## Große kommunale Baumaßnahme Schwimmsportkomplex Freiburger Platz, Landeshauptstadt Dresden

### 1 Prüfungsgegenstand

- 1 Der SRH hat die große kommunale Baumaßnahme Schwimmsportkomplex Freiburger Platz der Landeshauptstadt Dresden geprüft. Sie besteht aus 4 Teilobjekten: Neubau Sportschwimmhalle (T01), Sanierung Bestandsschwimmhalle mit zentralem Eingangsfoyer (T02), Freianlagen (T03) und Sauna (T04).

Gesamtbaukosten nach Teilobjekten

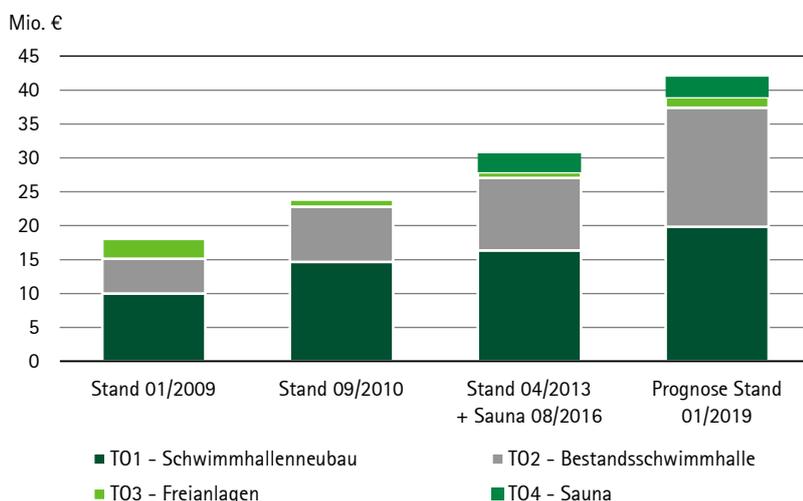
- 6 Die Kosten beim Schwimmsportkomplex haben sich zwischen 2009 und 2019 mehr als verdoppelt.
